Verslag van een gelijkvormigheidsonderzoek voor ingebruikname en/of controlebezoek van een elektrische installatie op laagspanning en zeer lage spanning

DE INSTALLATIE IS NIET CONFORM

Eigenaar	Baudouin De Booseré		
Inspecteur	VJ	Gegevens installateur	
Het onderzoek is verricht op	16-02-2026	Gegevens opdrachtgever	
Plaats van het onderzoek	Zeelandstraat 48/302 2660 Antwerpen	EAN	Niet beschikbaar
Type keuring	Controlebezoek voor verkoop van wooneenheid Boek 1 - 8.4.2	Teller nr	Teller nog te plaatsen
Afwijkingen (deel 8 of deel 6)	Toegepast	Stand 1 (dag)	
Type lokaal	Appartement	Stand 2 (nacht)

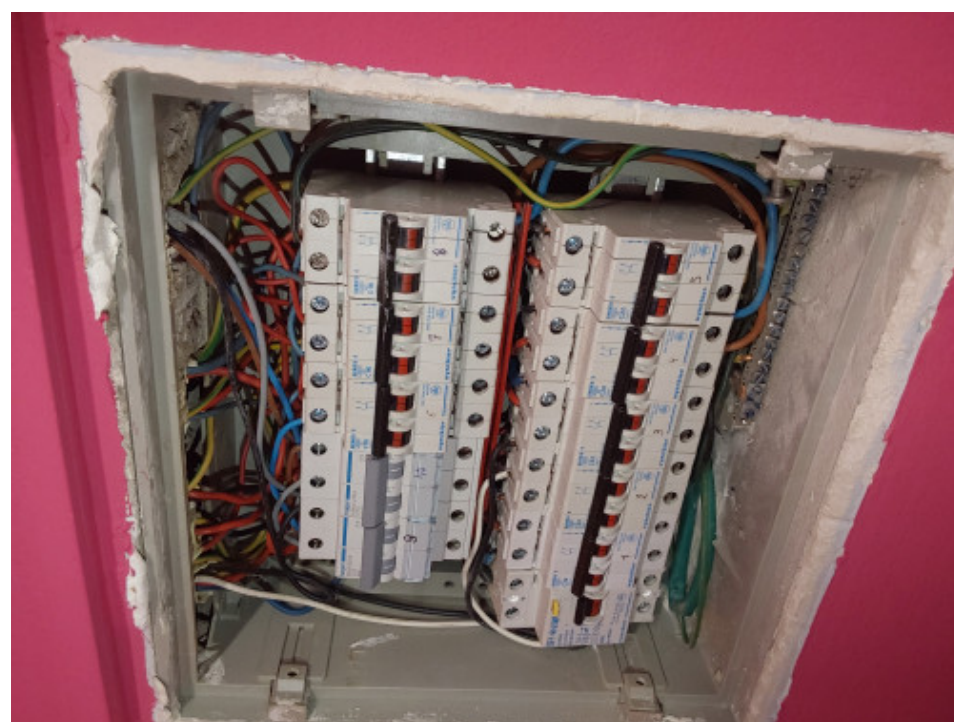
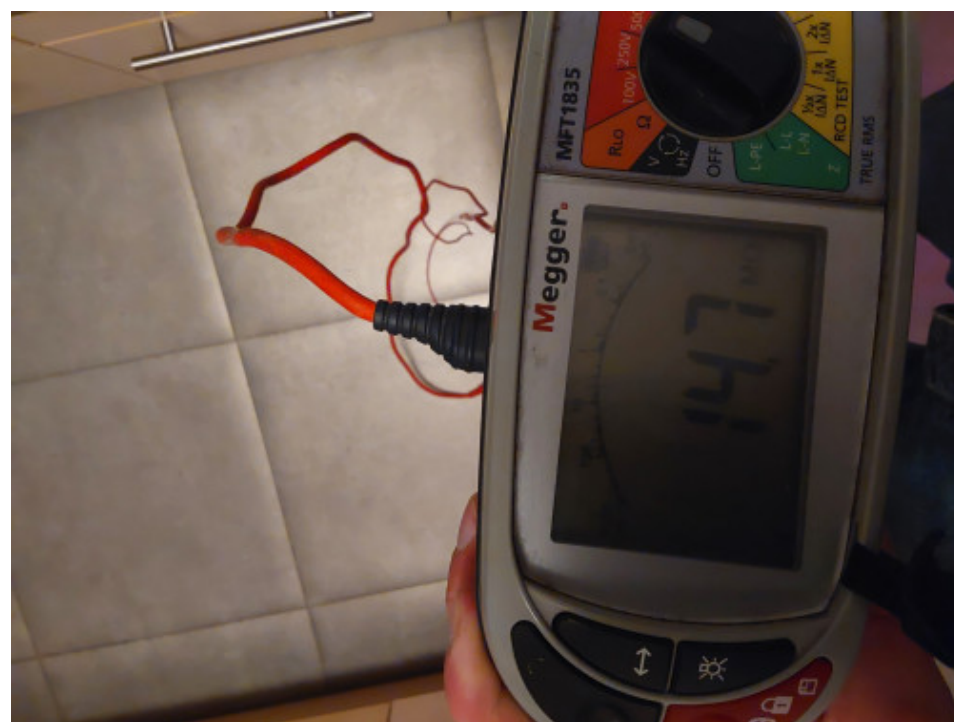
- **Plannen**
 - 1.1 - eendraadsschema is niet aanwezig, is onvolledig of komt niet overeen met de installatie. (B1:3.1.2.1)
 - 1.2 - Situatieplan is niet aanwezig, is onvolledig of komt niet overeen met de installatie. (B1: 3.1.2.1)

- **Metingen**
 - 2.4 - Continuïteit van PE beschermingsgeleiders naar de aarde voldoen niet. (B1: 5.4.3.1-5.3.5.2)
- **Algemeen Laagspanningsbord A.L.S.B.**

- 5.2 - Bescherming tegen elektr. schokken is niet verzekerd. Openingen in het L.S.B. afdichten, beschermingsgraad moet min IPXX-B bedragen. (B1:4.2.2.3.)

- **Algemene Differentieelschakelaar A.D.S. en Bijkomende differentieelschakelaar B.D.S.**
 - 6.3 - Er is geen A.D.S. in het begin van de installatie of een bijkomende D.S. met een grote of zeer grote gevoeligheid voor vochtige ruimten geplaatst. (B1:4.2.3.2)

- **Elektrisch materieel en toestellen**
 - 9.2 - Stopcontact(en) met aardpen is niet verbonden met de beschermingsgeleider (randaarding is verboden). (B1:5.3.5.2.b)

- 9.1 - Niet alle contactdozen op LS zijn voorzien van een aardingspin of kinderbeveiliging (randaarding is verboden). (B1:5.3.5.2-4.2.2.b)
